Parecer Técnico FEAM/URA ASF - CAT nº. 52/2025

<b>Parecer Técnico de Licença Ambiental Simplificada (LAS) nº52/2025</b>			
<b>Processo de Licenciamento Nº:</b> 18683/2025		<b>SITUAÇÃO:</b> Sugestão pelo deferimento	
<b>EMPREENDEDOR:</b> Cemitério Parque da Serra Ltda		<b>CNPJ:</b>	03.522.264/0001-01
<b>EMPREENDIMENTO:</b> Cemitério Parque da Serra Ltda		<b>CNPJ:</b>	03.522.264/0001-01
<b>MUNICÍPIO:</b> Divinópolis - MG		<b>ZONA:</b>	Urbana
<b>CRITÉRIO LOCACIONAL INCIDENTE:</b> • Não há incidência de critério locacional.			
<b>CÓDIGO:</b>	<b>ATIVIDADE OBJETO DO LICENCIAMENTO (DN COPAM 217/17):</b>	<b>CLASSE</b>	<b>CRITÉRIO LOCACIONAL</b>
E-05-06-0	Parques cemitérios	3	0
<b>CONSULTORIA/RESPONSÁVEL TÉCNICO:</b>		<b>REGISTRO:</b>	
Fabricio Nascimento Amaral –Engenheiro Civil		CREA MG: 85354D	
<b>AUTORIA DO PARECER</b>		<b>MATRÍCULA</b>	<b>ASSINATURA</b>
Lucas Gonçalves de Oliveira Gestor Ambiental		1.380.606-2	
De acordo: Diogo da Silva Magalhães Coordenador do núcleo de controle ambiental		1.197.009-2

## **Parecer Técnico de Licença Ambiental Simplificada (RAS) nº 52/2025**

**Figura 02:** consulta realizada no sítio do IBAMA para averiguar o Cadastro Técnico Federal de Atividades Potencialmente Poluidoras e Utilizadoras de Recursos Ambientais –CTF/APP do Instituto Brasileiro do Meio Ambiente e dos Recursos Naturais Renováveis –IBAMA.

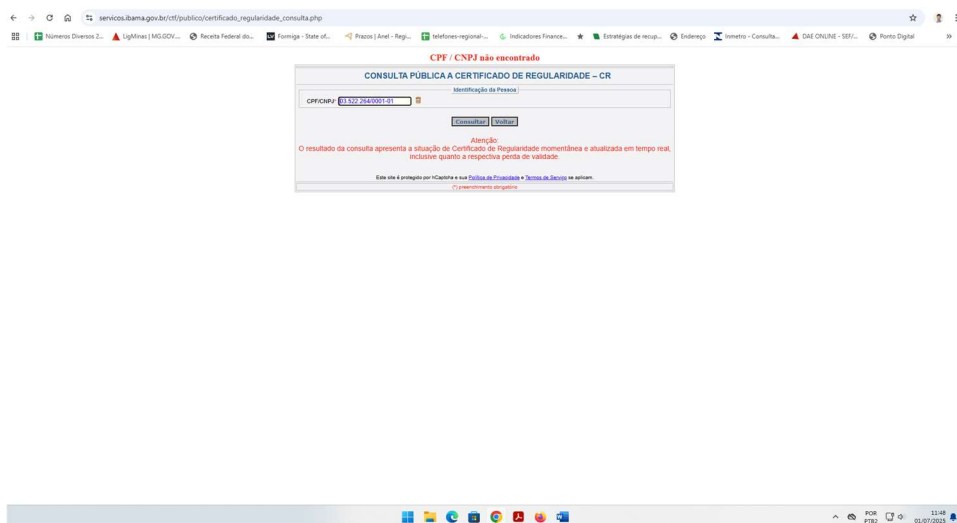
Durante análise do processo, após consulta realizada no sítio do IBAMA<sup>1</sup> para averiguar o Cadastro Técnico Federal de Atividades Potencialmente Poluidoras e Utilizadoras de Recursos Ambientais –CTF/APP do Instituto Brasileiro do Meio Ambiente e dos Recursos Naturais Renováveis –IBAMA, constatou-se que o empreendimento não possuía cadastro, conforme pode ser verificado na imagem abaixo.

Deste modo, esta coordenação de análise procedeu com a lavratura do Auto de Infração nº 706649/2025 com aplicação da penalidade de advertência, nos termos do código 103 (Deixar de se inscrever ou de manter dados atualizados no Cadastro Técnico Estadual de Atividades Potencialmente Poluidoras ou Utilizadoras de Recursos Ambientais, quando obrigado a este). Ressalta-se que ambos os autos de infração foram apensados ao processo digital.
